PLAN REGIONAL DE ACCESIBILIDAD A LAS PLAYAS DE LA REGIÓN DE MURCIA

Accesibilidad en las Playas de la Región de Murcia
VERANO 2018

Oficina Técnica de Accesibilidad de FAMDIF|OTAF

03._PONIENTE

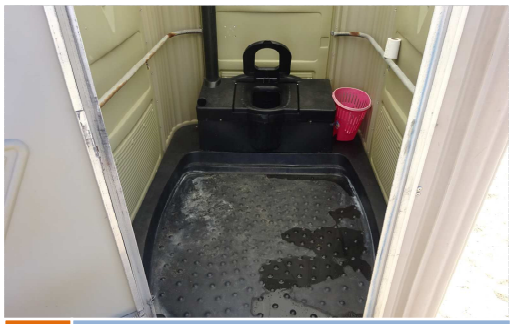
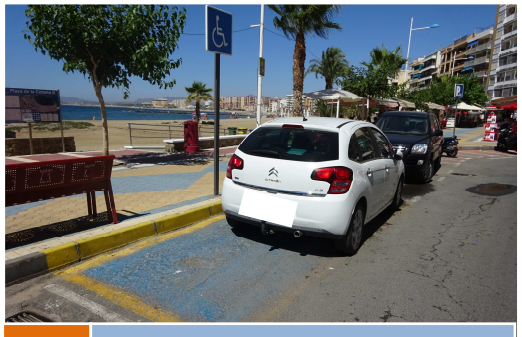
Nº PRAP	Playa	Valoración General	Observaciones	Incidencias y Posibles Mejoras
ÁGUILAS				
3	**Playa de Poniente**	Punto accesible	Playa accesible y equipada en un mismo punto con aseo adaptado con carencias, zona de sombra y silla anfibia.	En la plaza de aparcamiento reservada falta la señalización vertical con el disco de prohibido aparcar. Se ha de mejorar el aseo (falta manivela en la puerta, carece de barra abatible, no se puede realizar la transferencia lateral al inodoro y carece de lavabo). Se recomienda prolongar las pasarelas hasta la arena húmeda y cuidar las conexiones de los tramos del itinerario peatonal y la rampa de acceso a la playa. Previsión: señalización de 1 plaza de estacionamiento reservado adicional y Propuesta: cambio de la ubicación actual del rótulo del SIA a la puerta de la cabina del aseo químico. No ha experimentado ningún cambio respecto 2017
4	**La Colonia**	Punto accesible	Playa accesible y equipada en un mismo punto con aseo adaptado, zona de sombra y silla y muletas anfibias.	Baño asistido si el estado del mar, la afluencia y la demanda lo permite. Se distingue por los equipamientos y la cercanía entre los servicios y/o elementos. En las plazas de aparcamiento reservadas falta la señalización vertical con el disco de prohibido aparcar. Propuesta: Se ha de mejorar el aseo (presenta carencias en el acceso (rampa móvil de madera), el lavabo tiene pedestal y se acciona mediante el pie y no tiene dimensiones para el giro de la silla de ruedas). Se recomienda prolongar las pasarelas hasta la arena húmeda y cuidar las conexiones de los tramos del itinerario peatonal. No ha experimentado ninguna mejora respecto 2017

19._ISLA PLANA

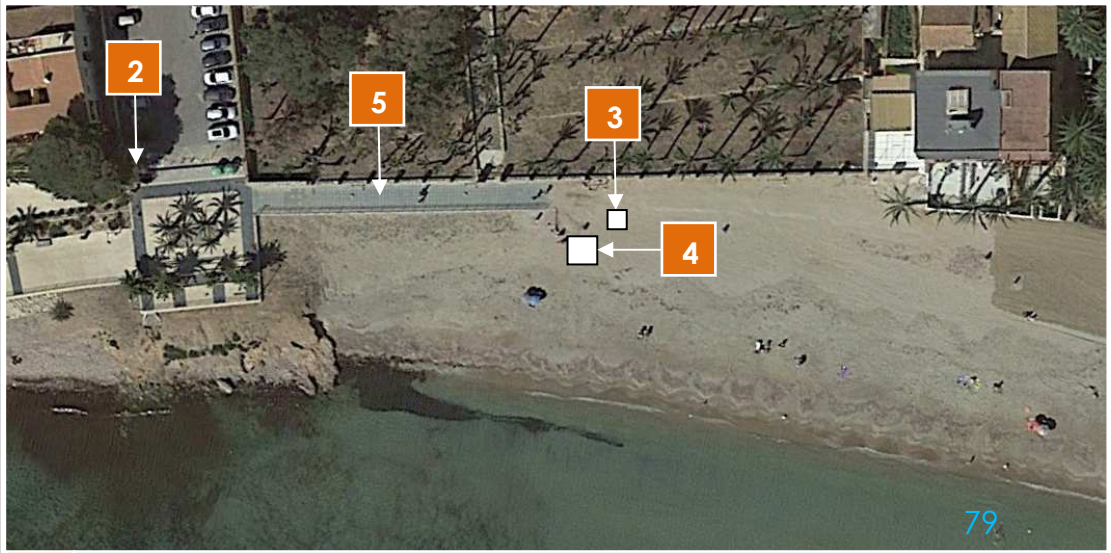
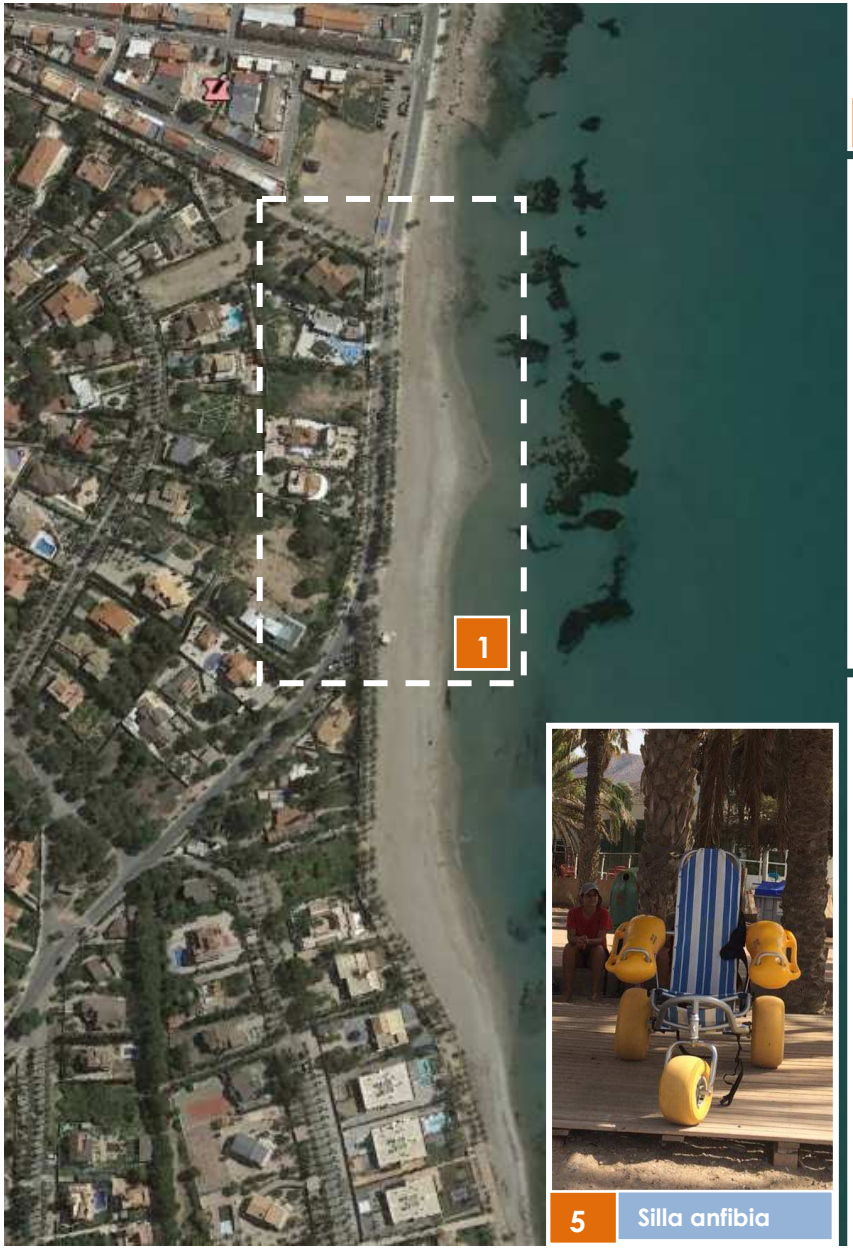
Nº PRAP	Playa	Valoración General	Observaciones	Incidencias y Posibles Mejoras
CARTAGENA (LITORAL SUR)				
19	**Isla Plana**	Punto accesible	Playa accesible con aseo adaptado, zona de sombra y silla anfibia lo que resulta muy adecuado por existir una Residencia Vacacional de Personas con Discapacidad en las inmediaciones.	Falta la señalización vertical con el disco de prohibido aparcar en las plazas reservadas. Propuesta: cuidar las conexiones de los tramos de pasarela enrollable con la arena húmeda para evitar un resalte con pendiente. Mejoras respecto 2017: se ha dotado de una cabina de aseo químico adaptado (sin lavabo pero con dispensador de hidroalcohol), se han instalado pasarelas de madera con una anchura de 2 m, se ha ampliado la anchura del tramo enrollable hasta 2 m y se ha conectado el chiringuito, la zona de sombra y la cabina de aseo.

20._SAN GINÉS

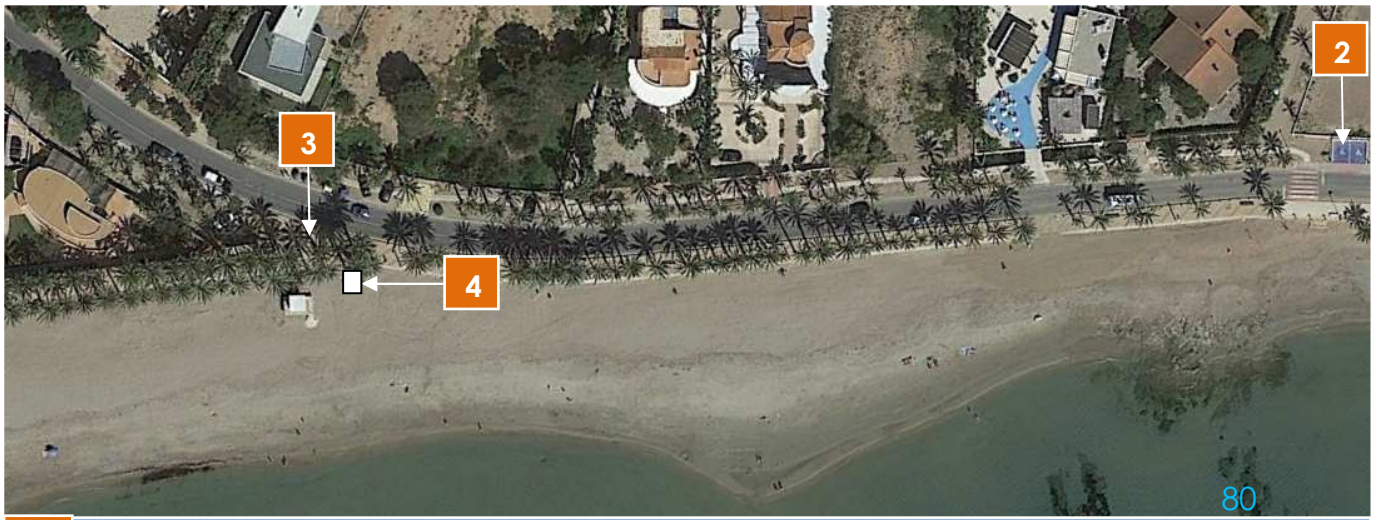
Nº PRAP	Playa	Valoración General	Observaciones	Incidencias y Posibles Mejoras
CARTAGENA (LITORAL SUR)				
20	**San Ginés**	Punto accesible	Playa accesible con aseo adaptado, zona de sombra y silla anfibia.	Las plazas reservadas están muy alejadas del punto accesible y carecen de señalización vertical con el disco de prohibido aparcar. El aseo posee las barras están muy separadas. Existe un vestuario junto al aseo, pero no es adaptado (sin dimensiones para giro de silla de ruedas y resalte en el acceso de 14 cm). Propuesta: cuidar las conexiones de los tramos de pasarela enrollable con la arena húmeda para evitar un resalte con pendiente y adecuar el acceso al vestuario para que pueda ser utilizado por personas con movilidad reducida. Mejoras respecto 2017: se ha ampliado la anchura del tramo de pasarela enrollable hasta 2 m y se ha instalado un módulo para almacenaje de la silla anfibia.
21	**La Azohía (El Cuartel)**	Equipada con aseo adaptado y silla anfibia	Playa accesible equipada con aseo adaptado con carencias, silla anfibia y pasarelas.	La plaza reservada carece de señalización vertical con el disco de prohibido aparcar. Previsión: sustitución de la pasarela fija por tramos de anchura 2 m, ampliación de la pasarela enrollable hasta la arena húmeda (2,5 m) y la instalación de una zona de sombra a finales del mes de julio o principios de agosto. (El Ayuntamiento de Cartagena está pendiente de la recepción de zonas de sombra y sillas anfibias). Cuando se cumplan las previsiones para esta temporada, esta playa reunirá las condiciones de Punto Accesible. Propuesta: se propone conectar el acceso al aseo modular a la pasarela fija de acceso a la playa. Mejoras respecto 2017: se ha ampliado la anchura del tramo de pasarela enrollable hasta 2 m, se ha previsto una meseta intermedia en la pasarela para la nueva ubicación del lavapiés.

22._CALA CORTINA

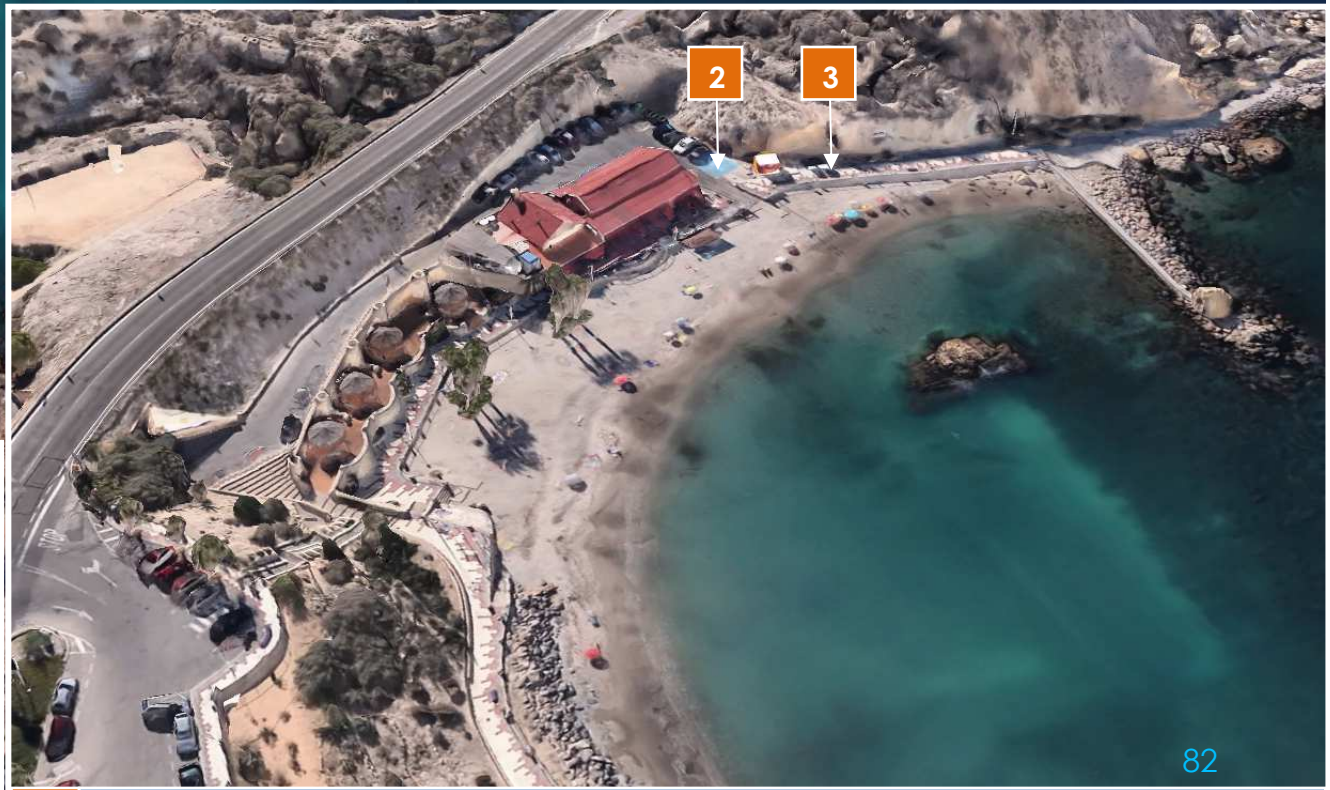
Nº PRAP	Playa	Valoración General	Observaciones	Incidencias y Posibles Mejoras
CARTAGENA (LITORAL SUR)				
22	**Cala Cortina**	Equipada pero no practicable	Presenta dificultades (rampa de acceso inadecuada) pero está equipada con aseos adaptados con carencias.	Las plazas reservadas carecen de señalización vertical con el disco de prohibido aparcar. Existen dificultades (rampa del 17,5%) en el recorrido desde las plazas de aparcamiento reservadas para personas con movilidad reducida a la playa. Habría que dotar de zonas de transferencia a las plazas de aparcamiento reservadas y suavizar la pendiente de la rampa de acceso a la playa. Propuesta: Se recomienda prolongar las pasarelas hasta la arena húmeda y cuidar las conexiones entre los tramos del itinerario peatonal. Los aseos presentan carencias (no tiene lavabo ni dimensiones para giro de la silla de ruedas). Si se estima conveniente, se podría dotar de silla anfibia y zona de estancia/sombra. No ha experimentado ninguna mejora respecto 2017

26._LEVANTE (CABO DE PALOS)

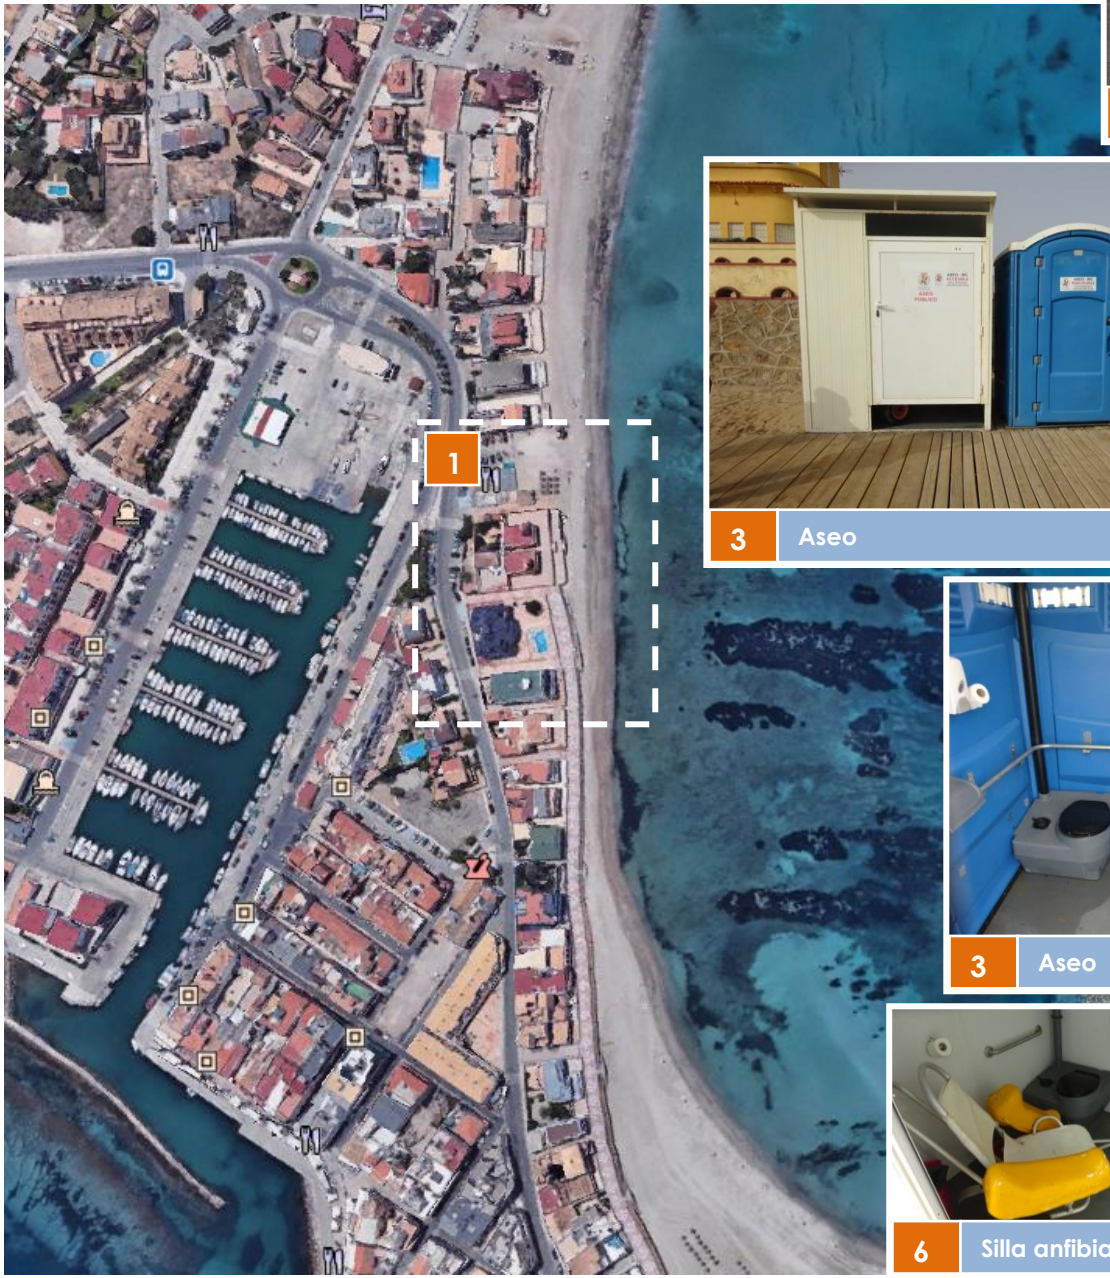
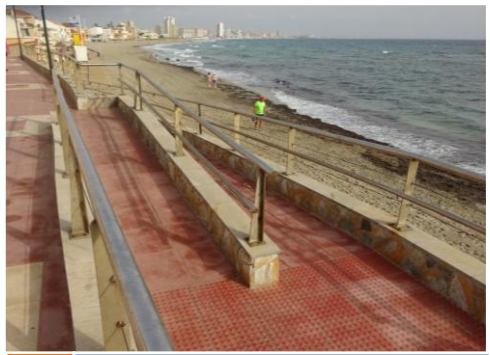
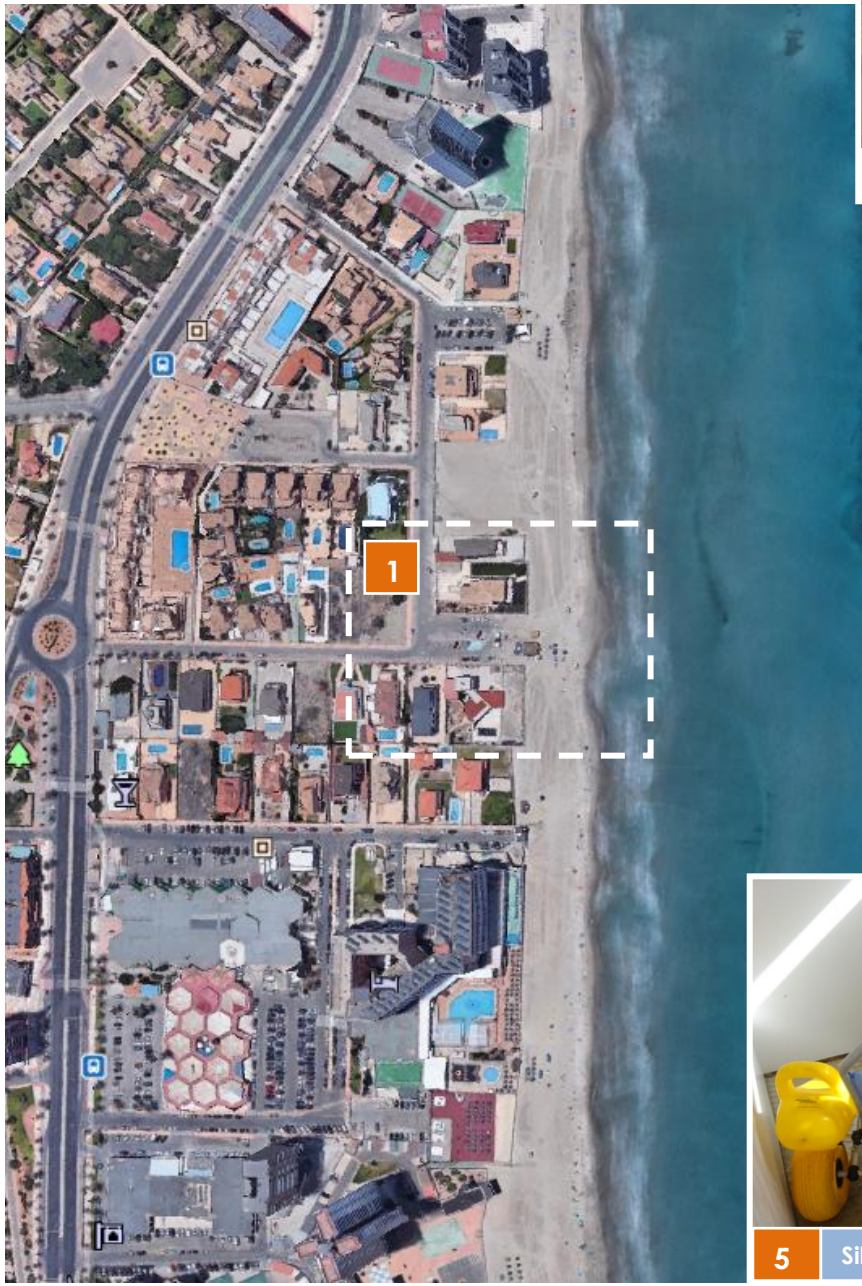
Nº PRAP	Playa	Valoración General	Observaciones	Incidencias y Posibles Mejoras
CARTAGENA (MAR MEDITERRÁNEO)				
26	**Levante (Cabo de Palos)**	Equipada con aseos adaptados y silla anfibia	Playa accesible y equipada con aseo adaptado con carencias y silla anfibia.	Las plazas reservadas carecen de señalización vertical con el disco de prohibido aparcar y de señalización vertical de plaza reservada. Previsión: reparación de la discontinuidad existente en la conexión de la rampa de acceso con el tramo de pasarela de madera y la instalación de una zona de sombra a finales del mes de julio o principios de agosto. (El Ayuntamiento de Cartagena está pendiente de la recepción de zonas de sombra y sillas anfibias). Cuando se cumplan las previsiones para esta temporada, esta playa reunirá las condiciones de Punto Accesible. Propuesta: se ha de prolongar el tramo de pasarelas hasta la arena húmeda con pasarelas enrollables. El aseo adaptado no dispone de lavabo y la separación entre barras es excesiva. Mejoras respecto 2017: se ha dotado de una cabina de aseo químico sin lavabo (dispensador de gel hidroalcohol) ni dimensiones para silla de ruedas.

PUNTA BRAVA

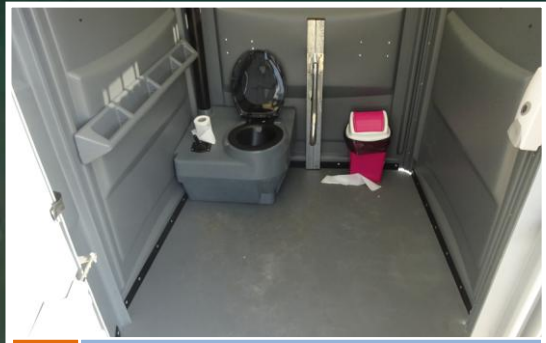
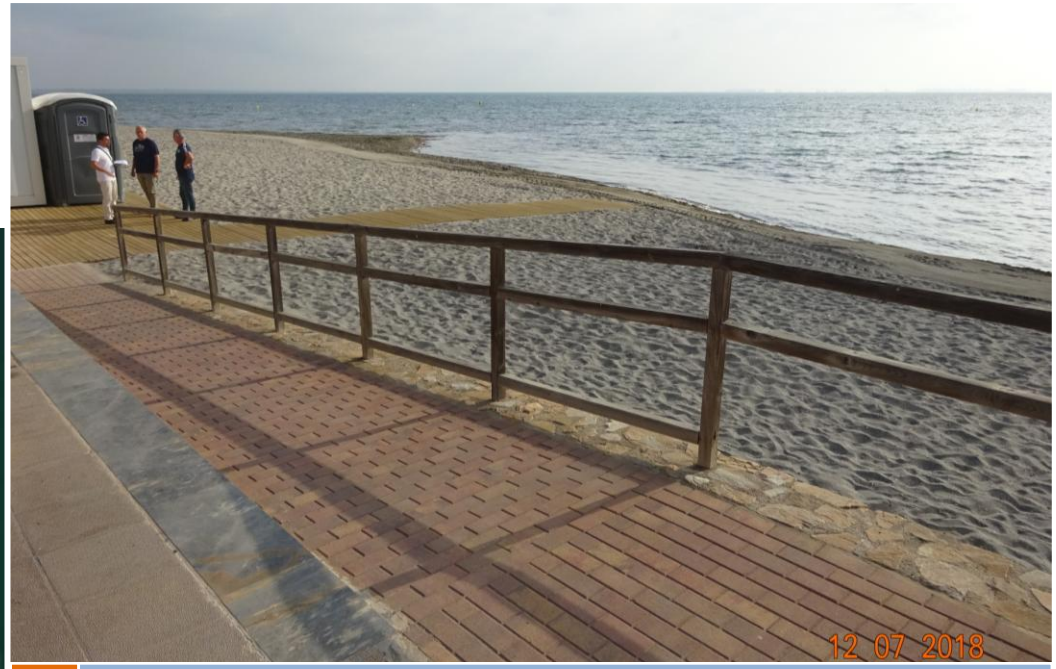
Nº PRAP	Playa	Valoración General	Observaciones	Incidencias y Posibles Mejoras
CARTAGENA (MAR MENOR)				
	Punta Brava	Equipada con aseo adaptado y silla anfibia	Playa accesible y equipada con aseo adaptado, silla y anfibia. Nueva ubicación propuesta para la dotación de equipamiento accesible.	La plaza de aparcamiento reservada carecen de señalización vertical con el disco de prohibido aparcar y plaza reservada. Se destaca por los equipamientos y la cercanía entre los servicios y/o elementos. Cuenta con rampa de acceso a la playa desde el paseo marítimo que conecta con la pasarela fija de madera. Previsión: para 2019 se prevé que el módulo de almacén para el equipamiento accesible se convierta en un único módulo de almacén, vestuario y aseo adaptado. Propuesta: mejorar el itinerario peatonal desde la plaza de estacionamiento reservado hasta el paseo marítimo (rebaje de vado peatonal) y si se estima conveniente, se podría dotar de zona de estancia/sombra para reunir las condiciones de Punto Accesible. Se trata de una ubicación favorable.
